OBSERVATIONS DE L'ASSOCIATION VNEA

Projet de PLU aux PPAs Mars 2020

Ce document contient les observations de l'association VNEA au projet de PLU de la commune de Valloire soumis aux PPAs

Date : 15 Juin 2020

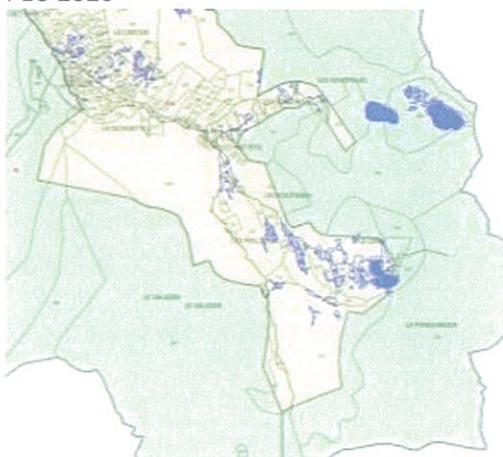
Cette affirmation est inexacte : s'il y a bien eu une DUP en 89, en revanche il semble, à la lecture du plan général des SUP et de l'arrêté municipal du 29 octobre 2019 que les servitudes liées à la protection des eaux (AS1) ne sont pas présentes. A cet égard, Mme Corine Falcoz, conseillère municipale et tête de liste aux élections de mars dernier faisait figurer dans son programme : acquérir et protéger la source des Freidières.

Seule la zone de captage du réservoir des Villards qui ne dessert que les hameaux du Villard et du Mollard apparaît en zone Np.

Document 1 : Hameau de Bonnenuit où vient d'être construite la ferme des Etroits

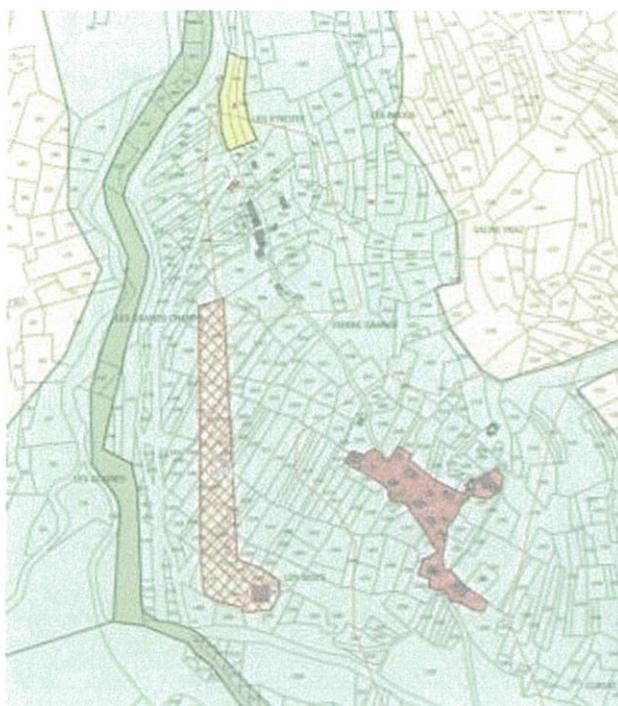
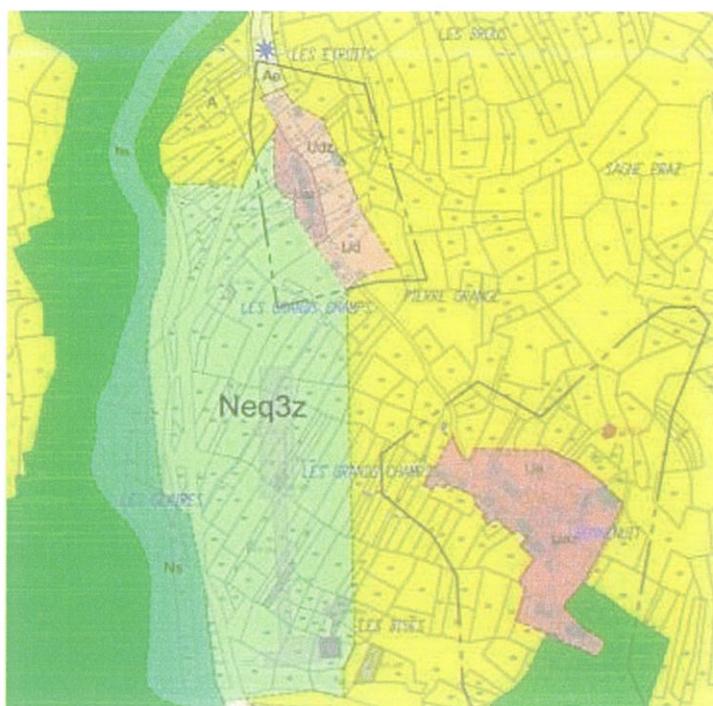
On note que tous les terrains entourant la ferme sont en zone N alors qu'ils sont très propices à l'agriculture. De même, à la lecture de ces cartographies, il apparaît que les rédacteurs du PLU ont procédé au classement en zone naturelle d'une zone urbanisée

Sur la gauche du plan, on note entre les PLU 2013 et 2020, un élargissement de la zone agricole. Mais cet élargissement se fait sur des zones boisées ne présentant aucun intérêt agricole

Document 2 : La Rivine (à proximité de la ferme des Etroits)

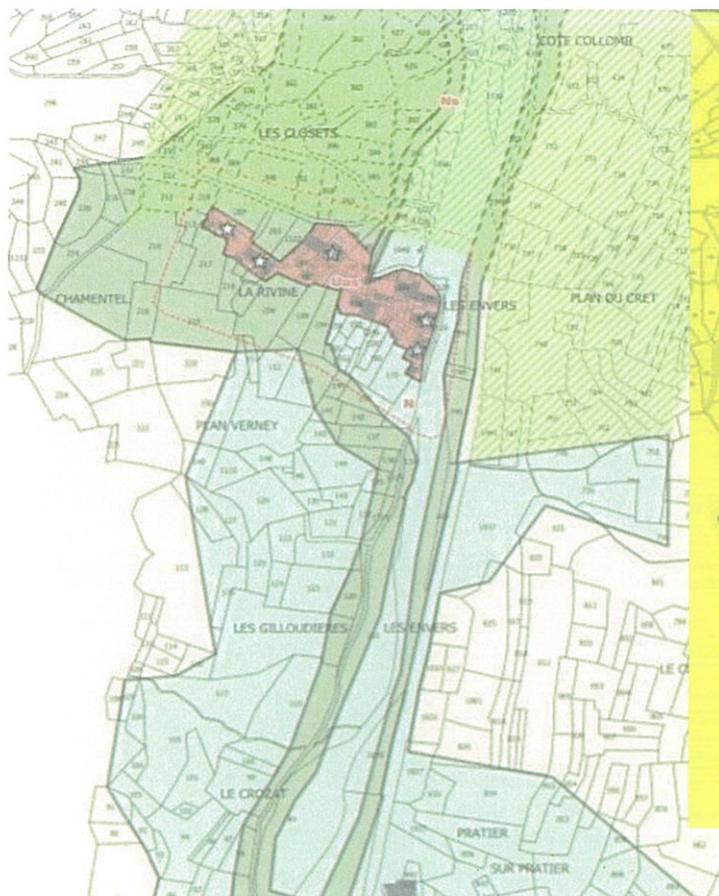
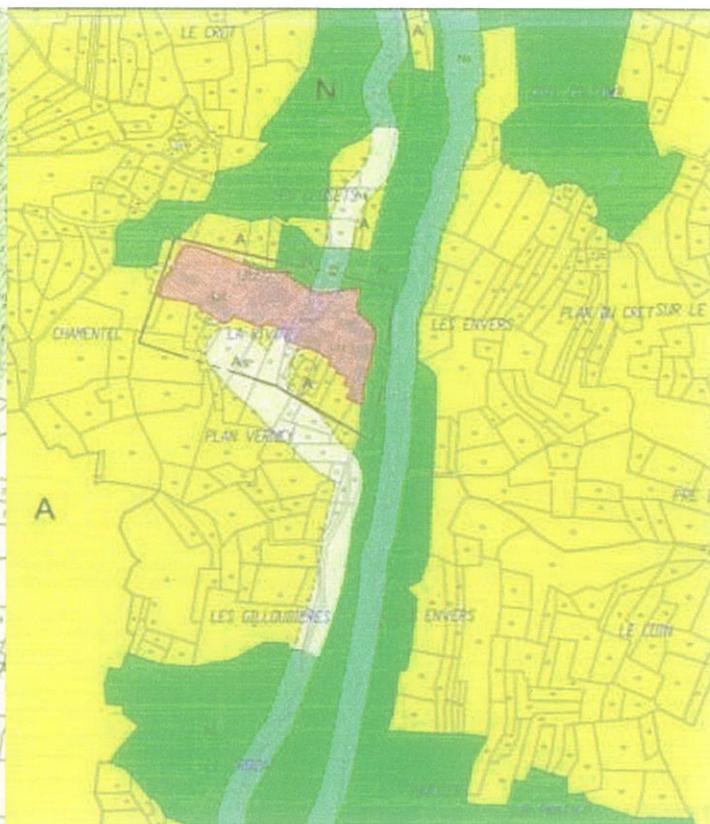
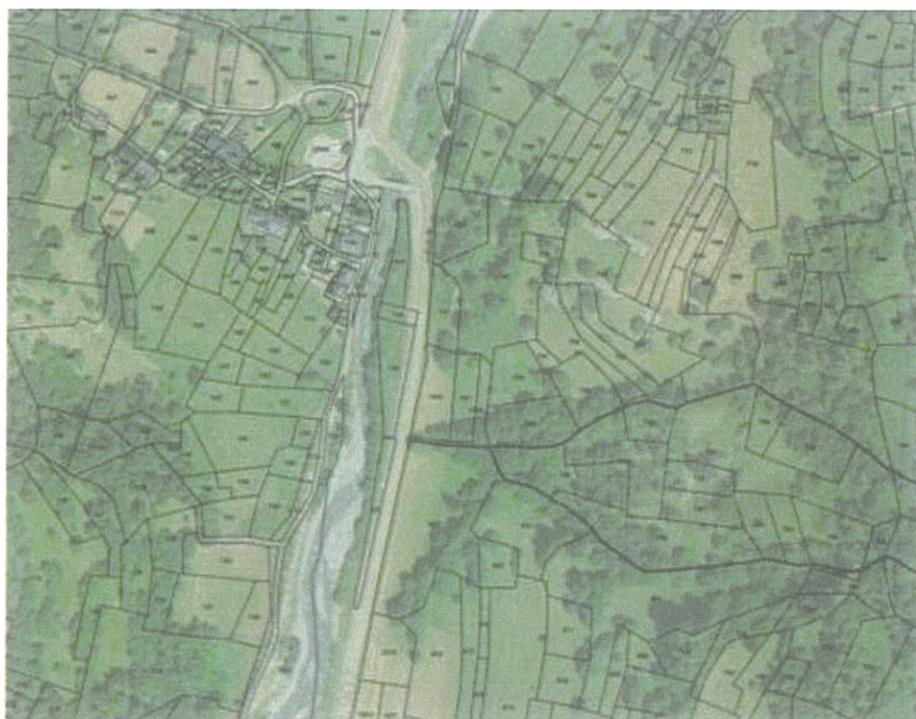
On constate à droite de la route une zone qui était classée N et qui devient zone agricole ce qui va dans le bon sens puisque cette zone est fauchée. Toutefois, on ne comprend pas le maintien en zone N de la plus grande des parcelles également fauchée ni même le fait qu'autour du hameau de la Rivine une vaste zone propice à l'agriculture et parfois encore fauchée passe en zone naturelle.

Document 4 : La zone située en dessous du hameau du Col

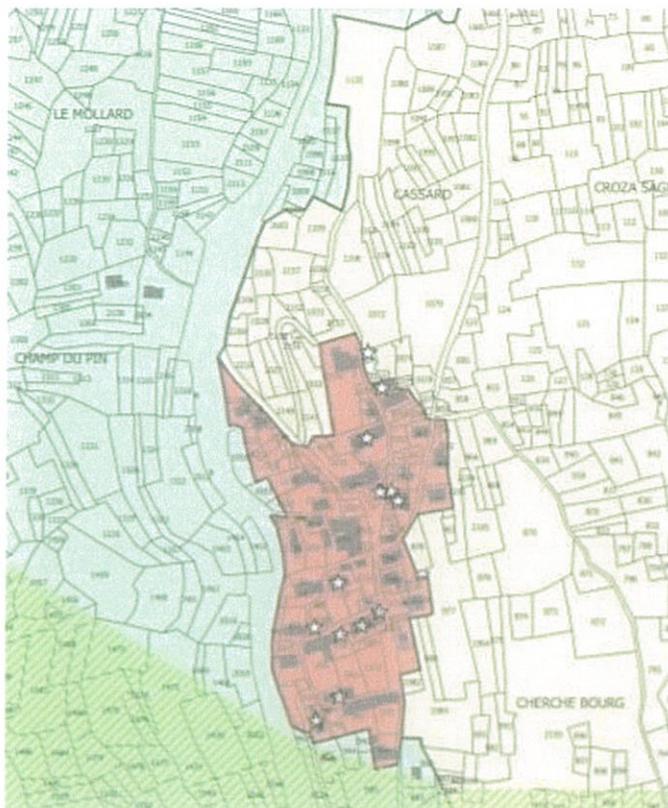
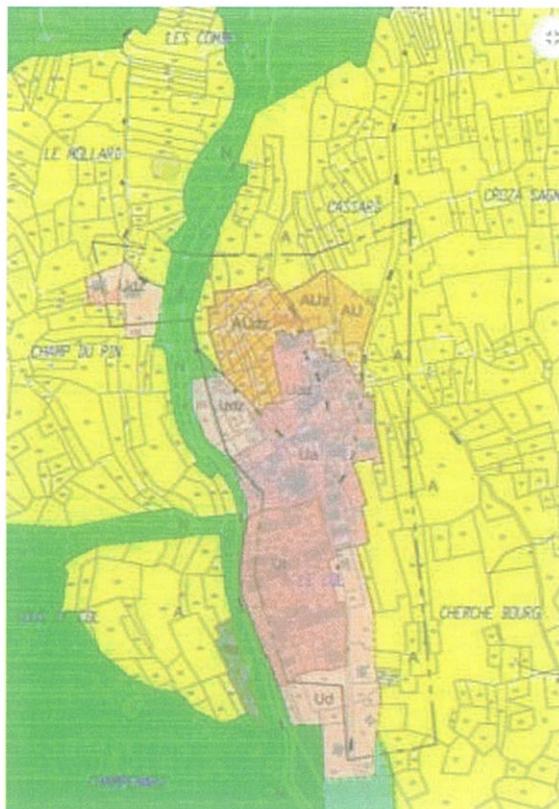
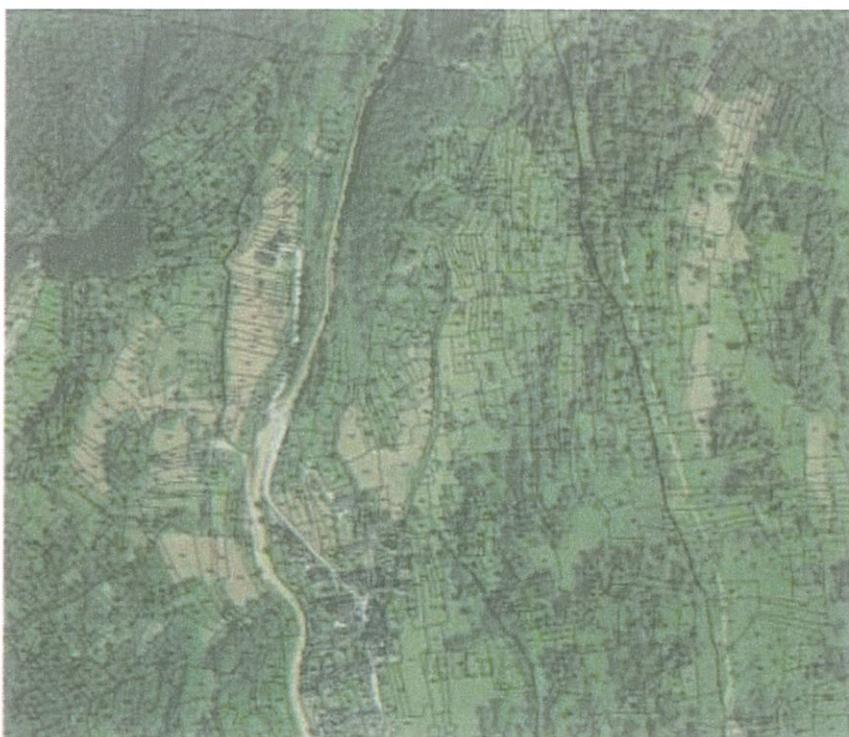
Cette zone, bien que constituée de terrains plats facilement fauchables et encore fauchés devient zone naturelle. On notera la présence d'un énorme tas de déblais apportés durant l'été 2019. On notera aussi le classement en zone naturelle d'une zone urbanisée.

Document 5 : Massif de la Sétaz et piste de l'Edelweiss au sud du hameau de l'Archaz

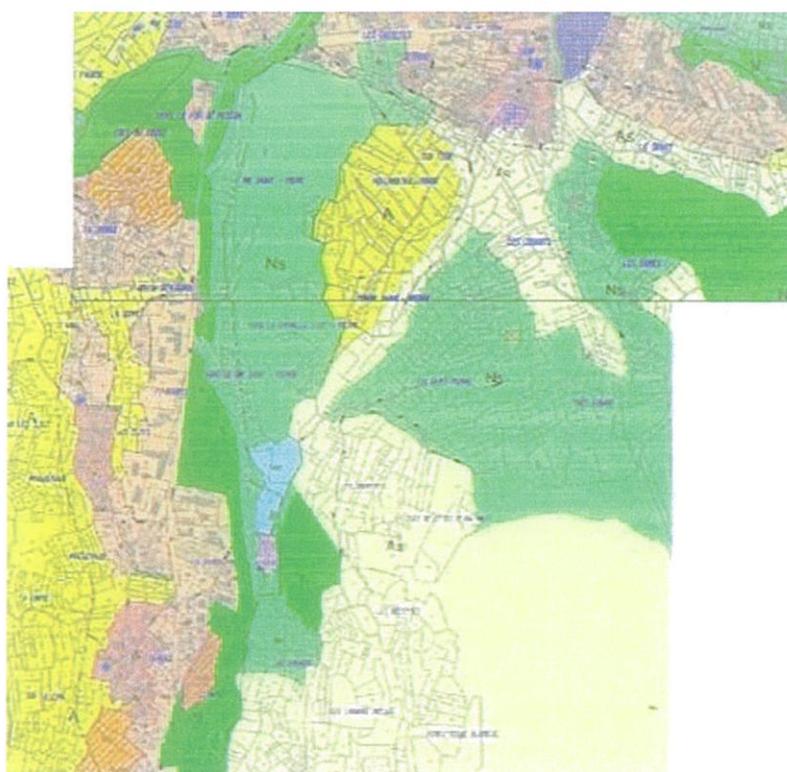
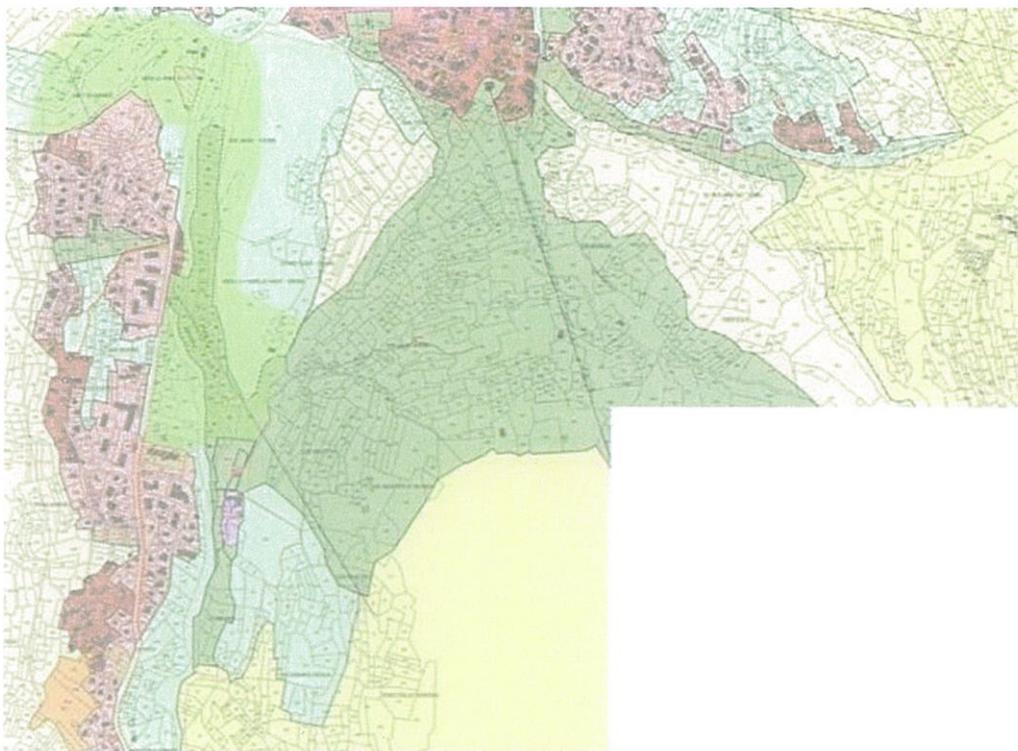
On assiste à un complet bouleversement du zonage :

- Au Sud de la route qui conduit au hameau de l'Archaz, la zone correspondant à la Piste de l'Edelweiss est classée Ns. Pour rappel, celle-ci était classée en zone As dans le PLU de 2013
- Plus au Sud une vaste zone est classée A. C'est une zone sans aucun intérêt pour l'agriculture car il s'agit d'une zone forestière
- La vaste zone Ns inclut désormais les deux pistes jusque-là classées en zone agricole.
- Elle inclut également la zone des Sellettes

Document 6 : Massif de la Sétaz et piste de l'Edelweiss (suite)

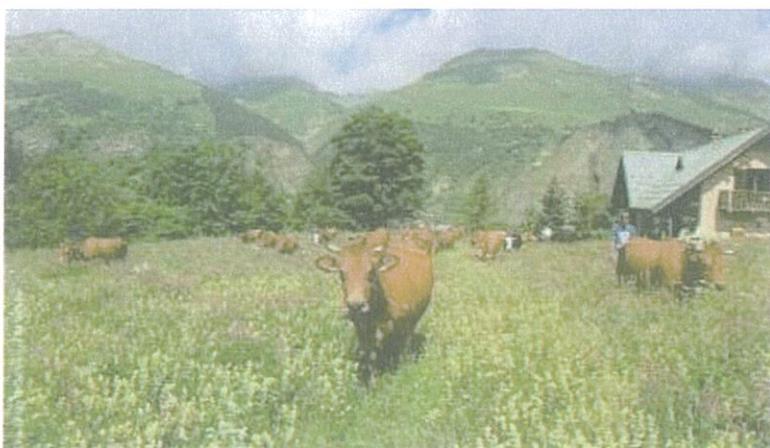
La photo ci-contre a été prise lors de la montée en alpage à Point Rogereuil sur la piste de l'Edelweiss qui descend devant le hameau de l'Archaz ; cette zone était encore entièrement fauchée il y a peu temps. Ne mérite-t-elle pas d'être classée en zone agricole ?

Document 7 : Poingt Rogerel

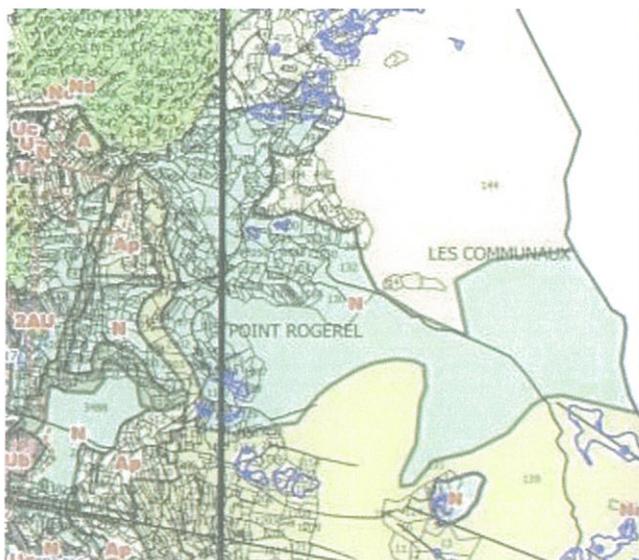
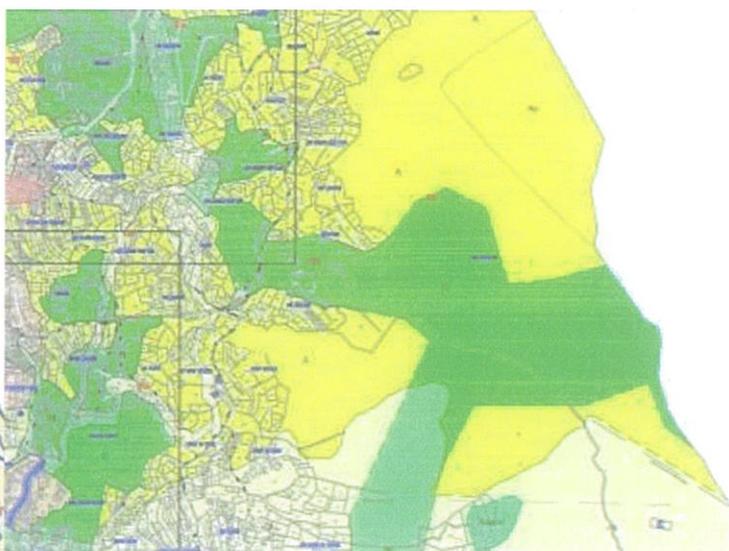
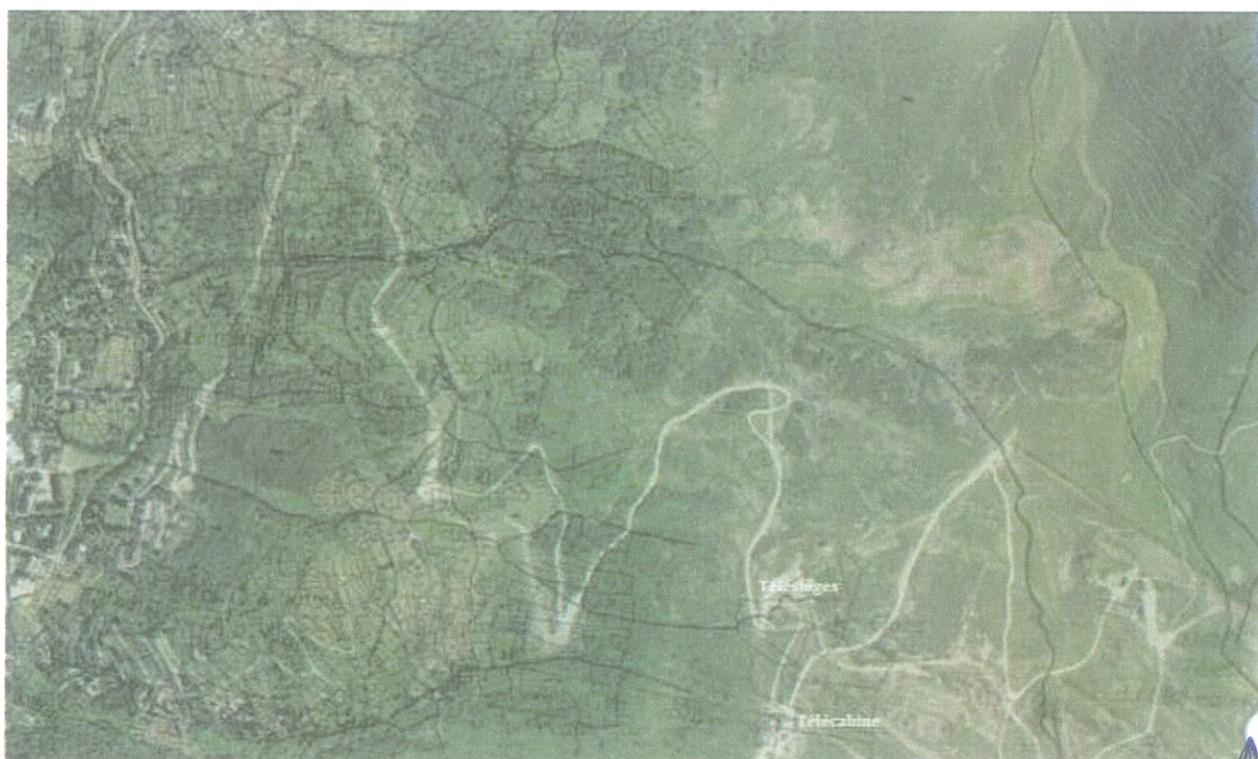
Le tracé de la piste permet aisément de localiser le hameau de Poingt Rogerel au bas d'une combe où se situe le chalet d'alpage de la ferme de Pré Clos. Cette zone à vocation agricole a été classée N. En revanche, au Nord Est du hameau la zone agricole s'est étendue pour inclure des zones rocheuses sans intérêt pour l'agriculture.

Document 8 : Alpages de Péméan et des Ramées

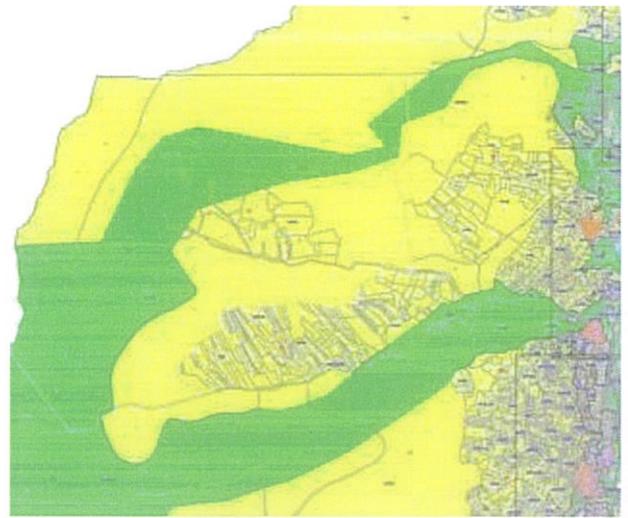
La zone naturelle nouvellement créée isole la zone agricole de Péméan alors que les Alpagistes font remonter leurs troupeaux depuis Pointg Ravier.
